Her er en oppstilling av de viktigste endringene i FASIT kravspesifikasjon som også påvirker registreringsprinsipper og innholdet i «Veiledning for registrering av feil og avbrudd i kraftsystemet»:

Figur 2.1 Sammenheng mellom type hendelse, anlegg og feil- og avbruddsrapporter

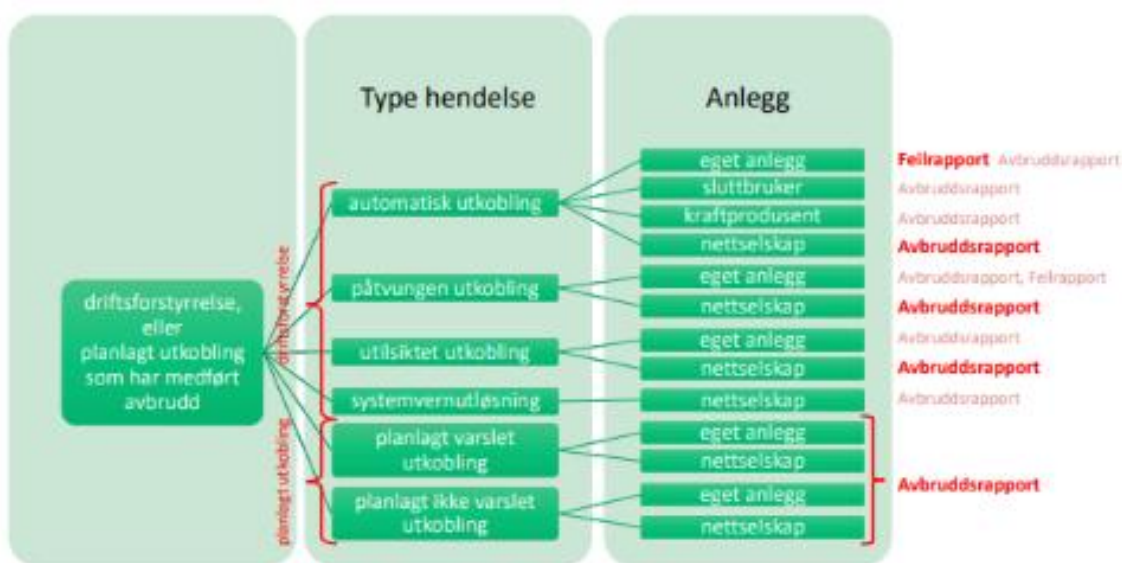
- Den tidligere kontrollforskriften er erstattet av nettinntektsforskriften., der også forkortelsen av KILE er endret fra «kvalitetsjusterte inntektsrammer ved ikke levert energi» til «kostnader ved ikke levert energi».
- Figur 2.1 er oppdatert til å ta høyde for flere typer hendelser og kombinasjoner av «Type hendelse» og «Anlegg».
